高浜3, 4号炉 大飯3, 4号炉
原子炉施設保安規定変更認可申請に係る審査会合
における指摘事項への回答について
【大山生竹テフラの噴出規模見直しに係る運用変更】

審査会合における指摘事項（目次）

- 第1回審査会合（2021.9.7）および第2回審査会合（2021.11.25）における下表の指摘について、回答する。

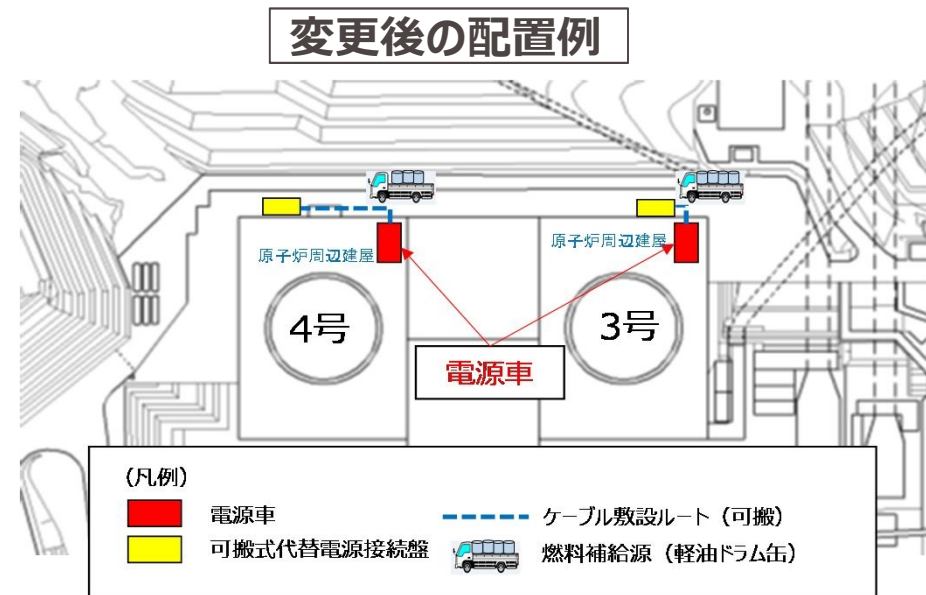
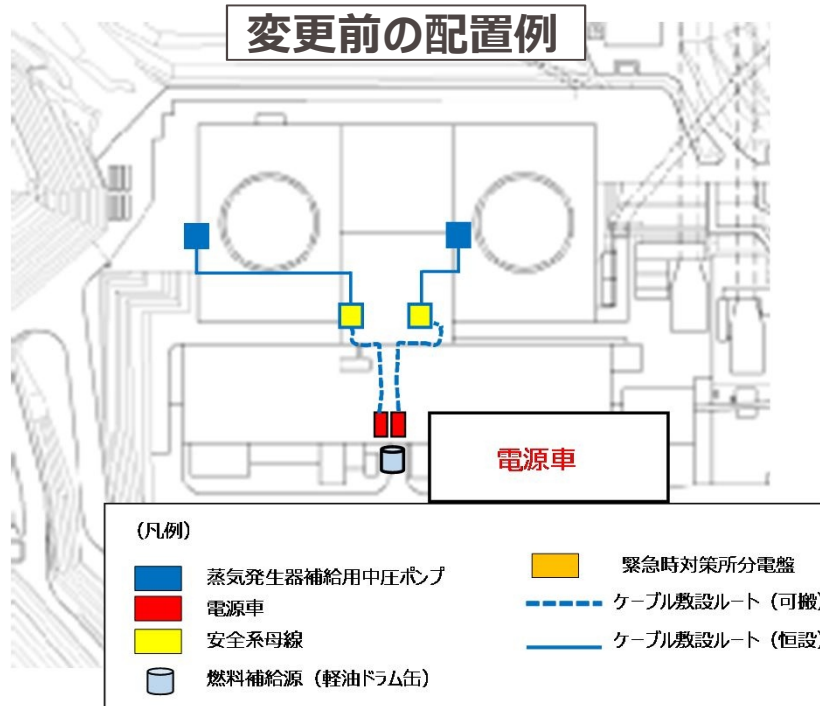
電源車からの給電開始作業に係る要員数、想定時間を変更することの妥当性を示すこと。また、DG改良型フィルタ取替運用の実行性を示すこと。

- 電源車に係る手順は、移動場所の変更に伴い、要員数、想定時間を変更しているが、変更後の要員数、想定時間で対応可能であることを確認している。

- 電源車の移動場所をタービン建屋から原子炉周辺建屋へ変更することに伴い、電源車の移動距離は既認可と比べて長くなったが、従前は3号で実施してから4号実施としていた手順のうち一部（電源車の移動）を並行実施とすることで、50分以内に完了することを現場で確認済み。
- また、電源車排気ファン及び仮設ダクトの設置作業について、保安規定に定める要員数、想定時間を4名60分から3名130分に変更しているが、変更後の要員数、想定時間の範囲内で完了することを現場で確認済みである。

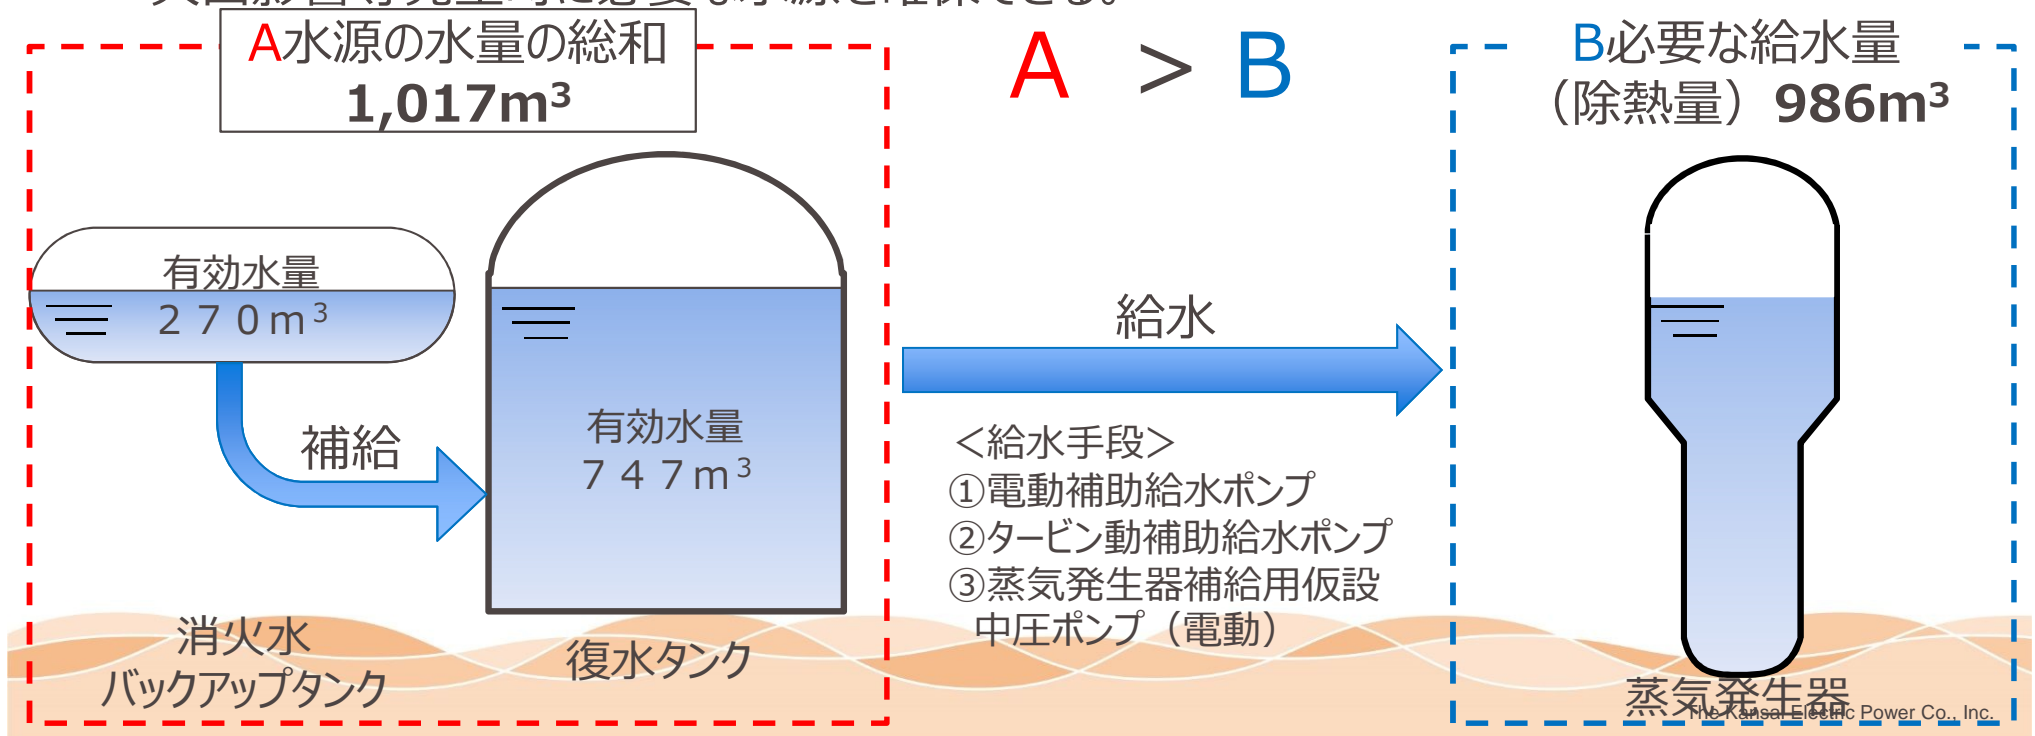
火山影響等発生時の対応に必要な資源（水源・燃料）が確保されていることを定量的に説明すること。

- 火山影響等発生時の対応に必要な資源については、層厚見直しによっても水源・燃料の必要量が確保できていることを以下のとおり確認している。

降下火砕物に対する健全性を確認した復水タンク及び消火水バックアップタンクの水量が、必要な給水量（除熱量）を上回るため、火山影響等発生時に必要な水源を確保できることを確認した。

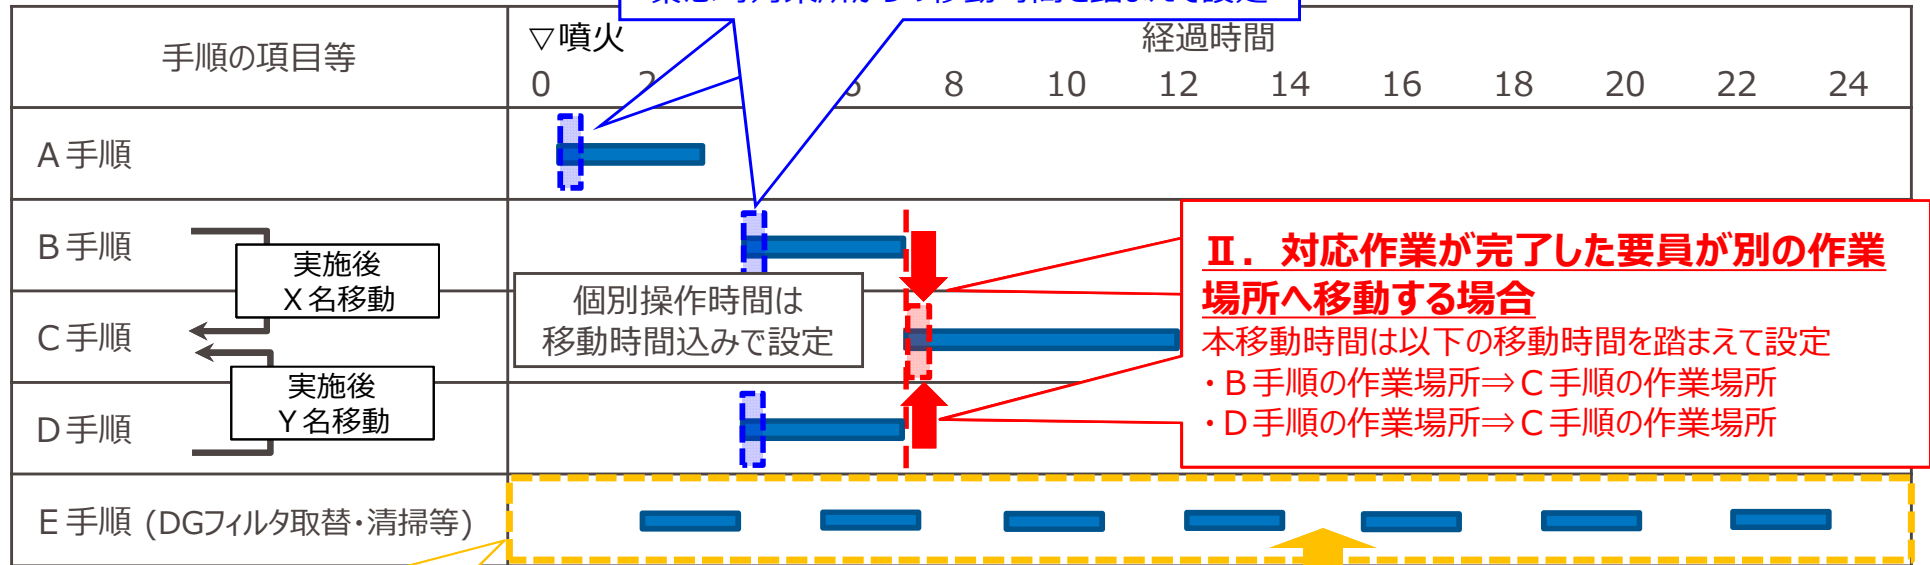
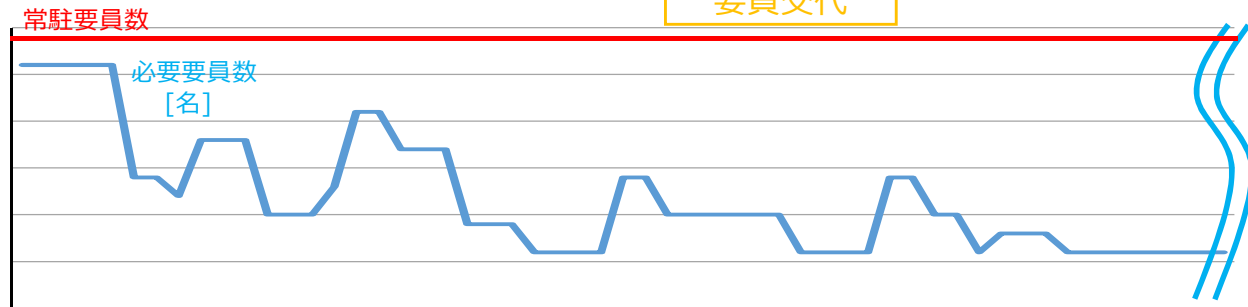
タイムチャート上における移動時間の考え方を整理して示すこと。

- 運転員及び緊急安全対策要員の個別操作時間については、現場での操作時間に加え、移動時間も考慮して設定している。
なお、移動時間の算出は、移動距離に応じた時間設定を行っている。

複数の作業を行う要員の移動時間は、前手順の作業場所から後手順の作業場所への**移動時間を踏まえて設定**している。

噴火発生時の初動手順は、中央制御室または緊急時対策所からの移動時間を踏まえて設定
